6.2.2 検討2: No.2トレンチの層理面等の傾斜に関する検討 – 層理の傾斜方向 –

6.2.3 検討3：S-2・S-6及びその周辺の岩盤中のせん断面における 鉍物脈法等による評価

6.2.4 検討4 : S-2・S-6の連続性(深部方向, 走向延長方向)の検討

6.2.5 S-2・S-6の有識者会合の評価と追加検討 まとめ

No.2トレンチスケッチ(展開図)

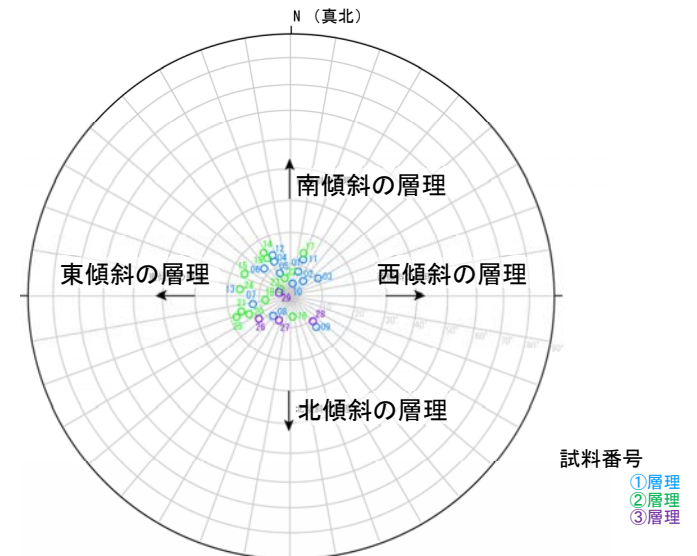
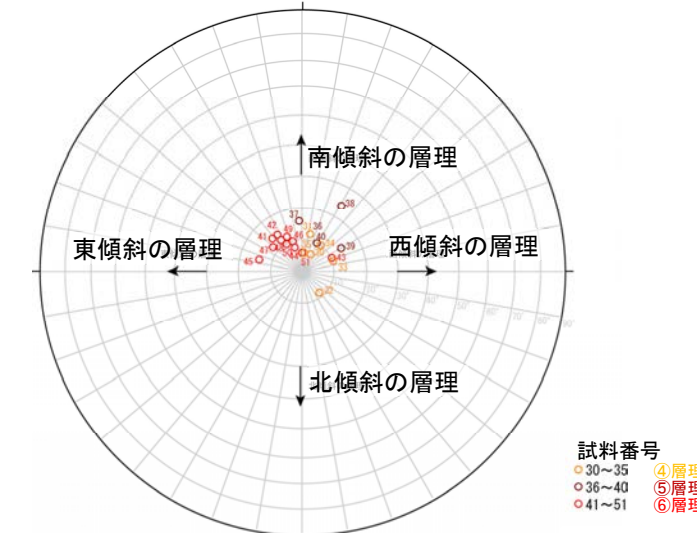
- 有識者会合は、北面東側のM I 段丘堆積物において山側(東側)に傾斜する層理(下スケッチ図 ※①②層理)が認められることから、M I 段丘堆積物全体が山側が低くなる傾向があると評価している。
- トレンチ両面の層理の傾向をシュミットネットにより定量的に確認した結果、M I 段丘堆積物全体の層理が一様に山側(東側)に傾斜する傾向は認められない。

礫の長軸の東傾斜が認められる箇所(有識者会合による)

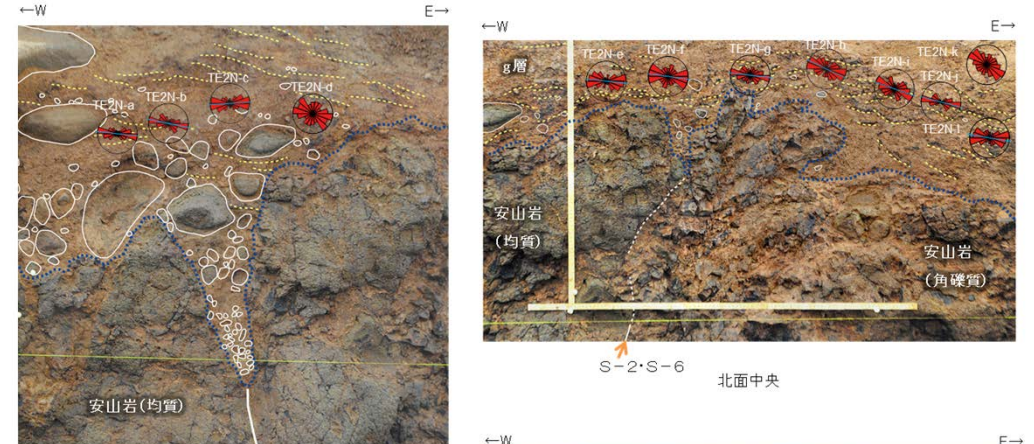
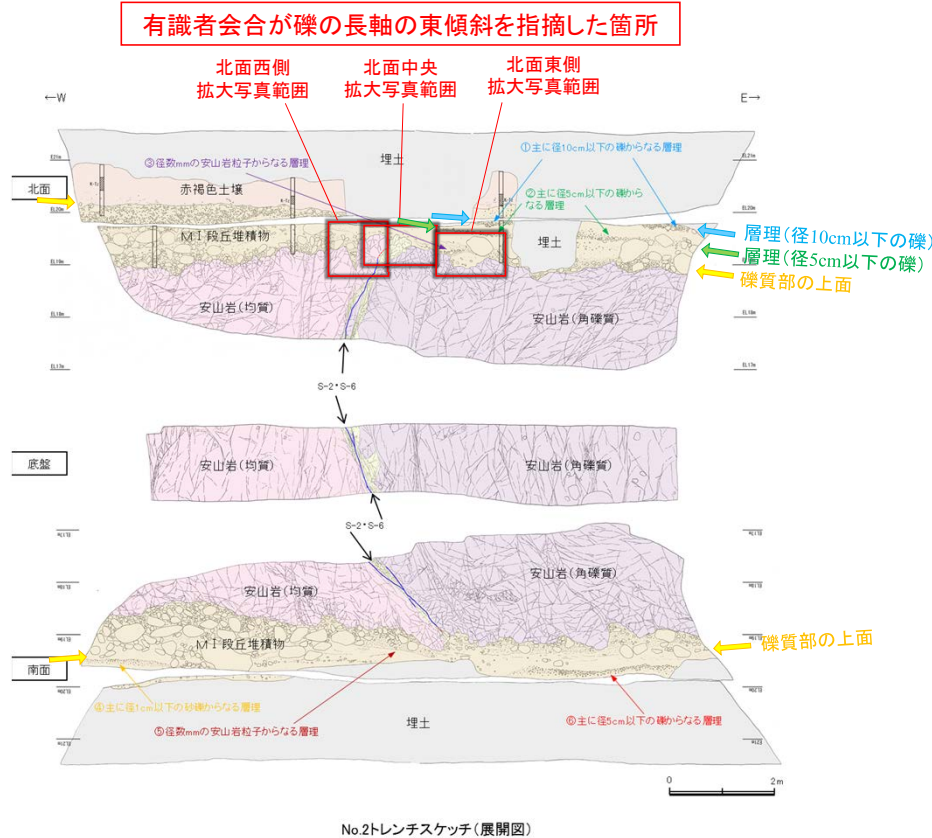
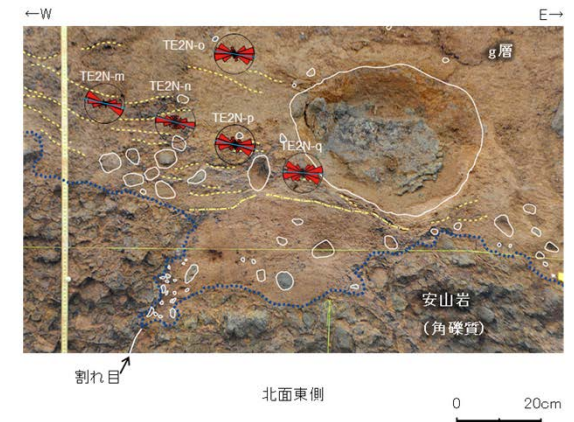
- 有識者会合は、M I 段丘堆積物中の礫等の長軸の角度分布も、北面中央、北面西側及び北面東側の全ての場所において、山側(東側)に緩く傾斜すると評価している。
- 当社は、有識者会合が指摘した箇所以外に、No.2トレンチ南北両面においてM I 段丘堆積物中の礫等の長軸の角度分布を確認しているが、礫等の長軸が一様に山側(東側)に傾斜する傾向は認められない(次頁、次々頁)。

17試料中15試料で、有意確率5%未満であり、礫等の長軸方向に定向性が認められる。

・上写真の調査範囲においては、礫の長軸方向は10°程度山側(東側)に傾斜する傾向がみられる。

位置図(エリア1-1)

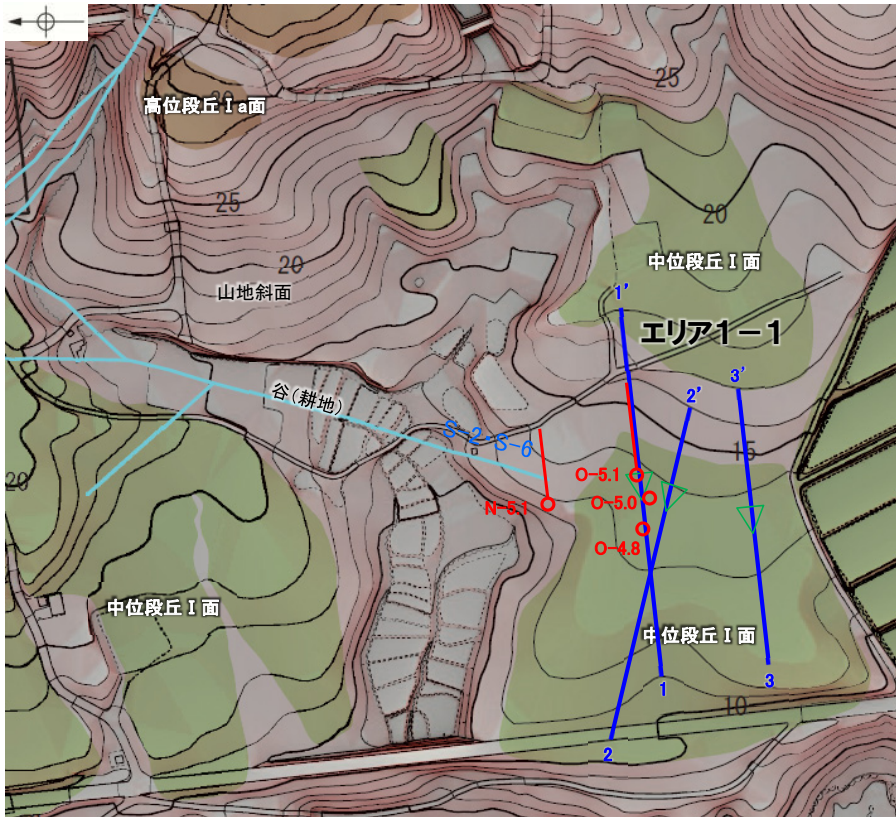
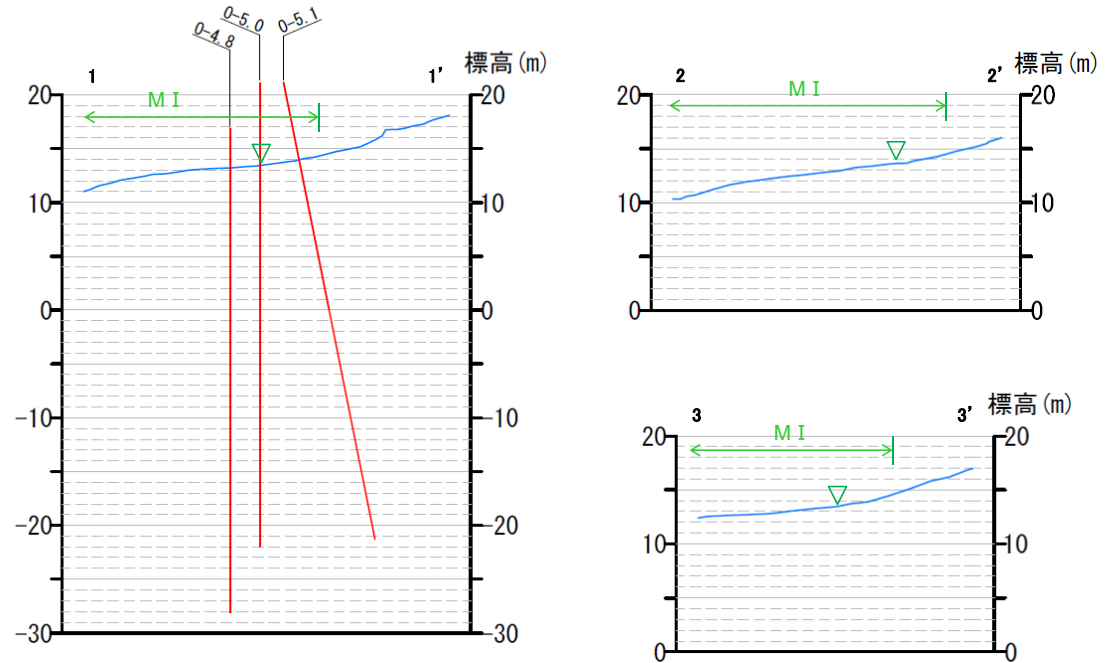
○有識者会合は、S-2・S-6南方延長における断層露頭の有無とその状況を確認することを今後の課題④(2)、S-2・S-6南方延長(エリア1-1)における中位段丘I面堆積物との関係を調査することを、今後の課題④(3)としている。
○ボーリング調査の結果、S-2・S-6は、N-5.1孔以南に認められないことから(P.421~426)、南方延長の中位段丘I面及び露岩域まで連続しない。

・ボーリング調査の結果によれば、S-2・S-6はN-5.1孔以南のボーリング孔では認められない。

位置図(石川県(1997))に一部加筆

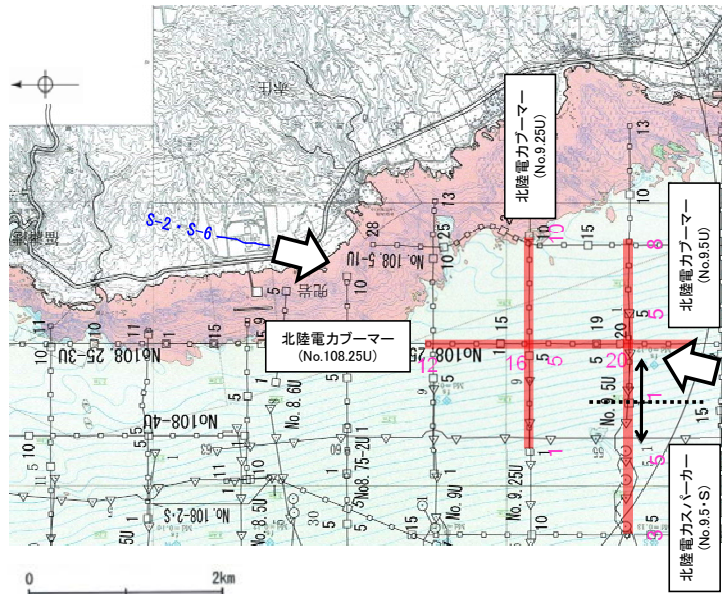
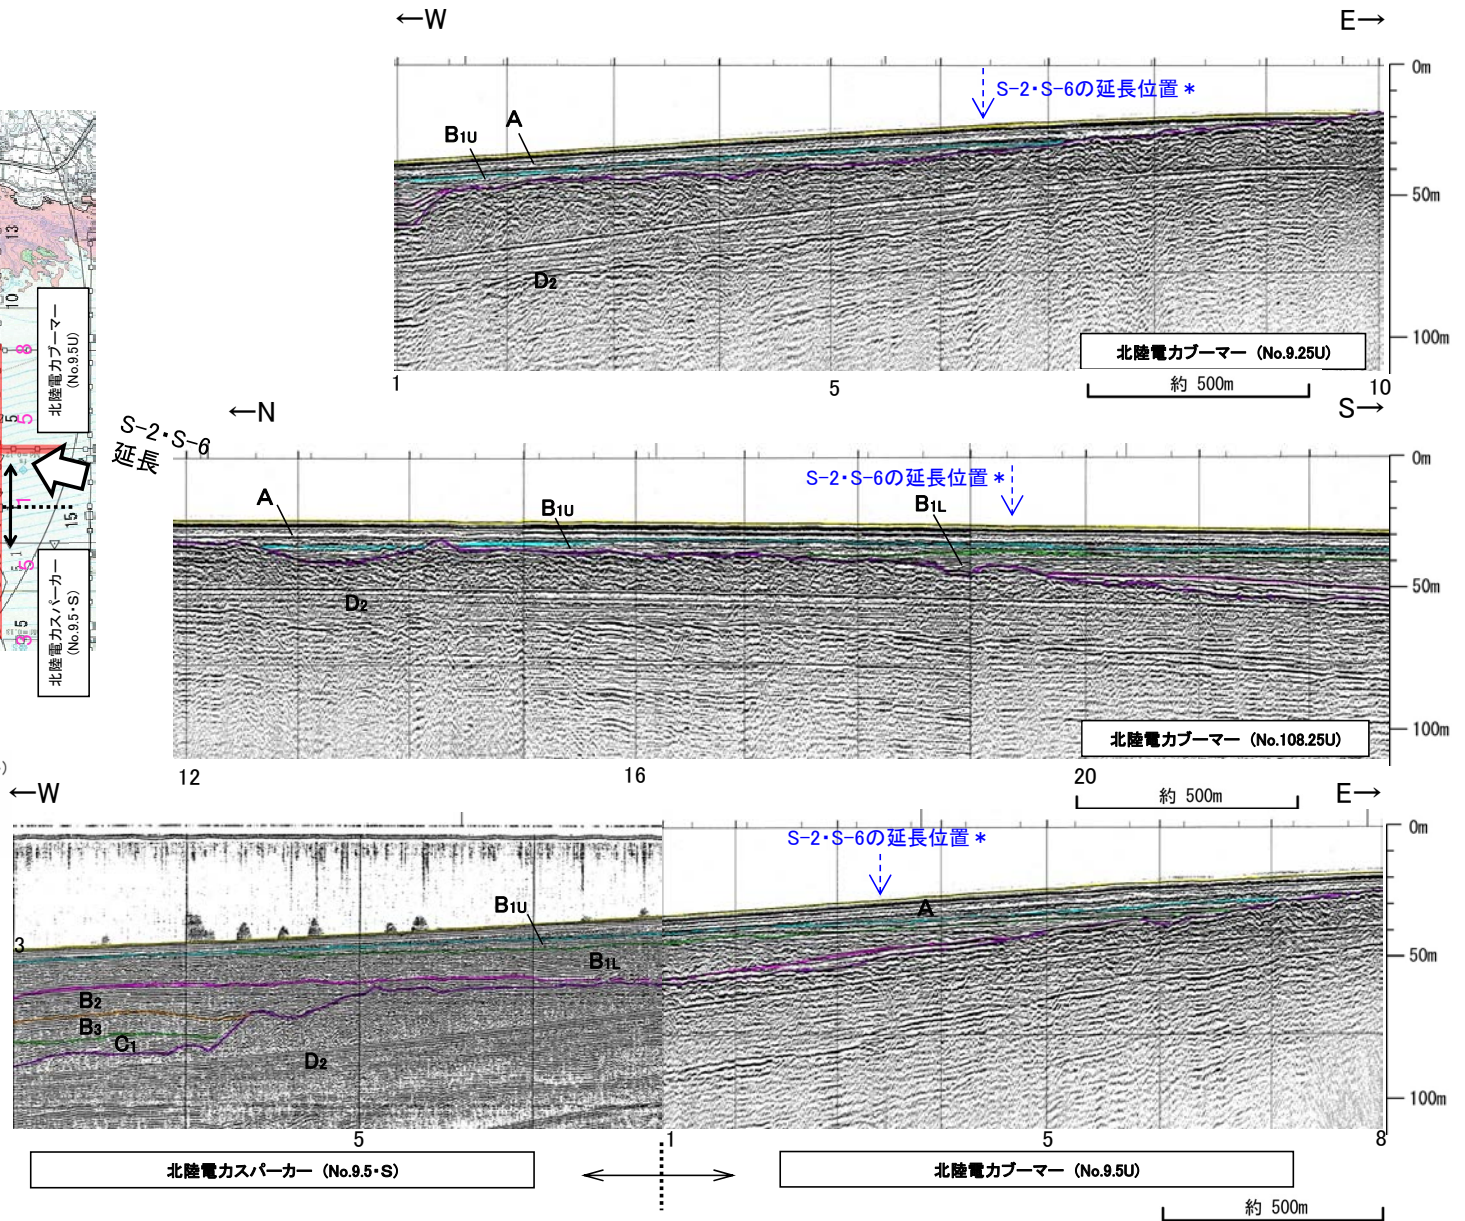
- 有識者会合は、南方延長海域における音波探査記録結果を再検討することを、今後の課題④(4)としている。
- 音波探査記録の解析の結果、S-2・S-6の南方延長海域において断層は認められない。

反射法・VSP探査結果(東西測線: 深度断面)※
※マイグレーション処理後の時間断面から深度変換を行い作成

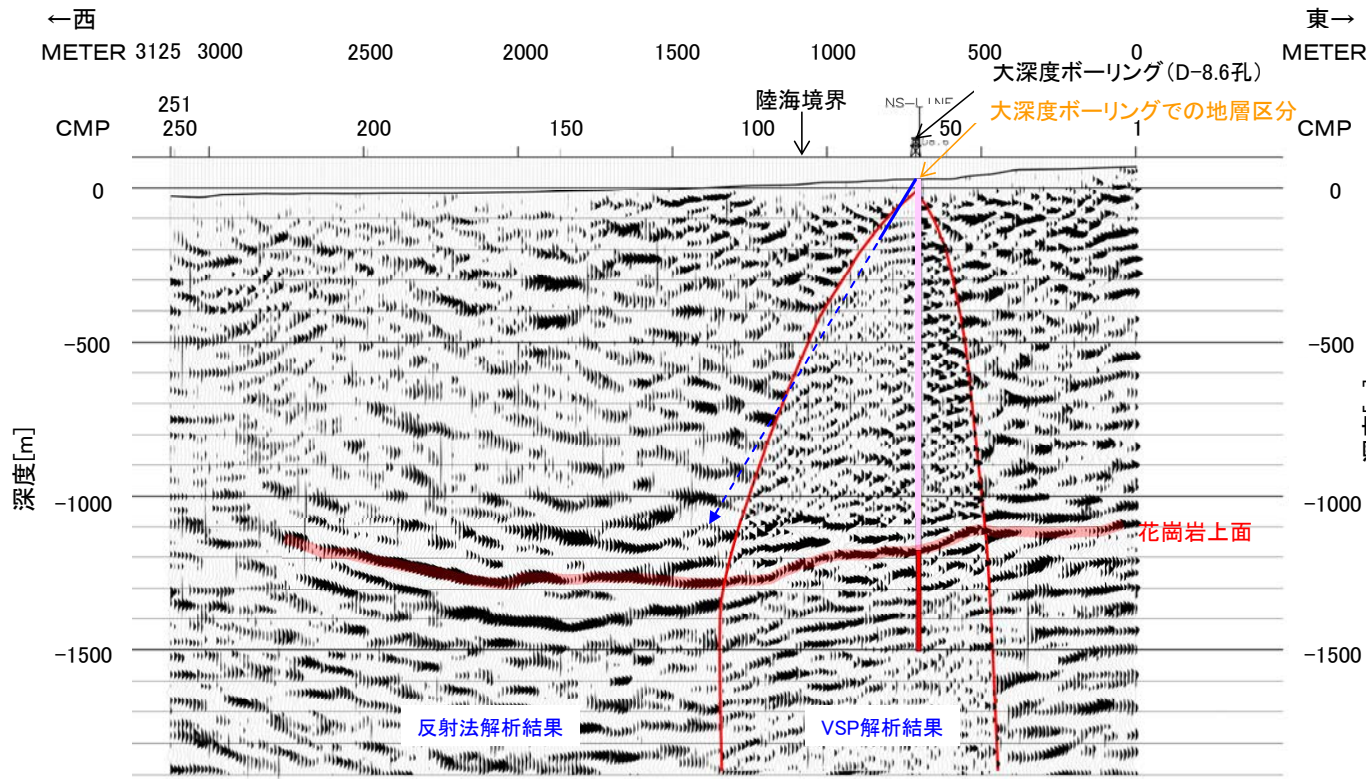
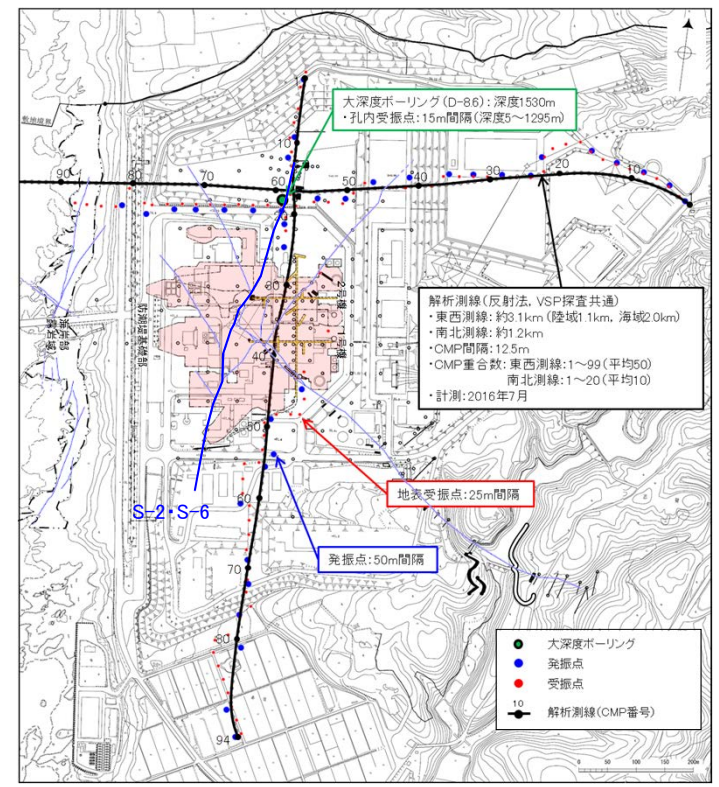
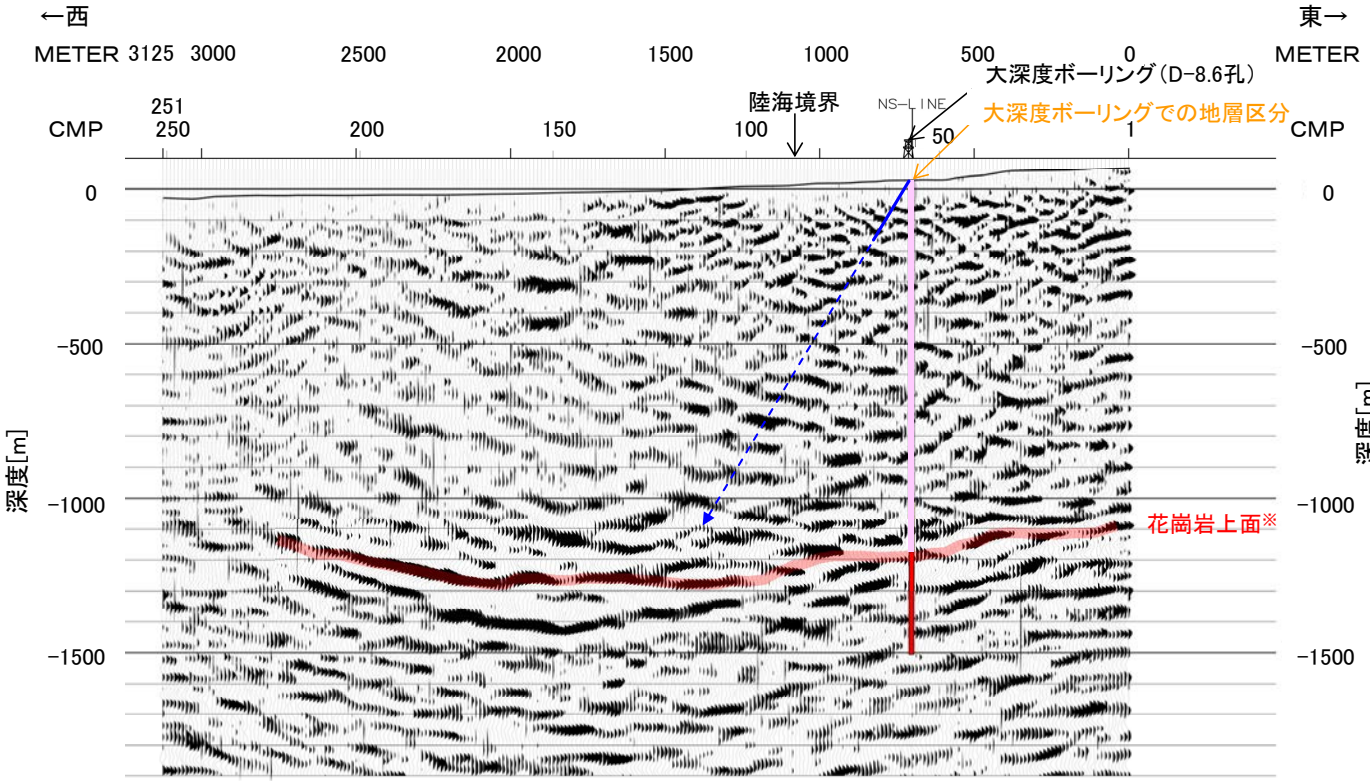
○有識者会合は、広域的枠組みの中での敷地の地形・地質構造に関する検討として、ボーリングで得られた点情報だけでなく、VSP探査などの物理探査により、敷地内の断層の連続性と敷地周辺の断層との関係を明らかにすることを今後の課題⑤としている。

○反射法・VSP探査の結果、S-2・S-6の地下延長の花崗岩上面に相当する反射面に、変位を与える断層は認められない。
